NIVEAU 3

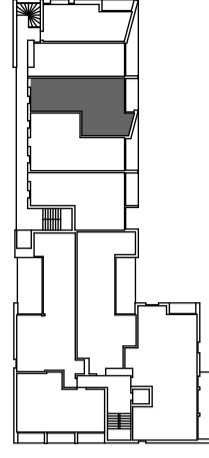
Date	Indice	Remarque
22.01.2007	1	Ajustement de la cloison entre CH2 et salon pour alim. électrique. Ajustement du faux plafond dans SDB au plus près des gaines. Modif de l'emplacement du L.L.S.L. changement du sens d'ouverture de la porte de CH2. Modif de la cloison de SE pour intégrer une porte escamotable, ajustement de la gaine adjacente à la douche. NB : Cotations
05.02.2007		Modif électrique : Ajout d'une prise dans la CH1 en tête de lit, et ajout d'une prise dans circulation sur mur béton à coté du coin repas.
